Procedura di VIA/PNRR, ai sensi dell'art. 23, D.Lgs. 152/2006. Progetto di Fattibilità Tecnica ed Economica
Lotto 1b Romagnano – Buonabitacolo e Lotto 1c Buonabitacolo - Praia
Nuova linea AV Salerno-Reggio Calabria.
Intervento in Allegato IV al DL 77/2021, convertito, con modificazioni, dalla L. 108/2021 e s.m.i.
CUP: J71J20000110008

Osservazioni

a cura di Italia Nostra sezione Cilento Lucano Comune di Montesano S/Marcellana, in persona della Presidente arch. Teresa Rotella, ai sensi dell'art. 24, comma 3, del D. Lgs. 152/2006 e ss.mm .ii., come modificato dall'art. 6, del decreto-legge n. 152 del 6 novembre 2021, in ordine alla Valutazione di Impatto Ambientale.

Figura 1

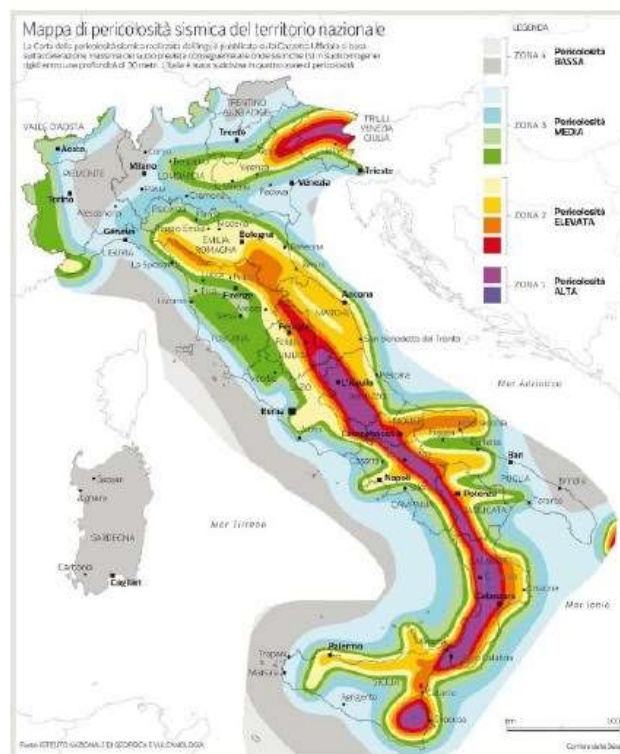
Nella mappa di pericolosità sismica del territorio nazionale (fig.1), viene in rilievo che il Vallo di Diano ed il Lagonegrese – che costituiscono il tracciato lungo il quale dovrebbe svolgersi l’ulteriore percorso dell’AV – sono ubicati in corrispondenza di un’area geografica classificata a pericolosità sismica da **“elevata ad alta”**

A parità di E e D, il rischio è funzione della pericolosità che, a sua volta, dipende dall’accelerazione sismica al suolo. Ne consegue che essendo maggiori i valori di a_g nel **territorio valdianese e lagonegrese**, rispetto a quello della fascia costiera Cilento-Lucania-Alto cosentino tirrenico, il rischio sismico è maggiore nel primo settore rispetto al secondo.

Il Vallo di Diano è area suscettibile di liquefazione sismica per scuotimenti e risentimenti in superficie, correlabili ad un’intensità del VIII° MCS (Mercalli – Sieberg; confrontabile con valori della magnitudo $M > 6$) **mentre il Cilento non rientra in tali aree.**
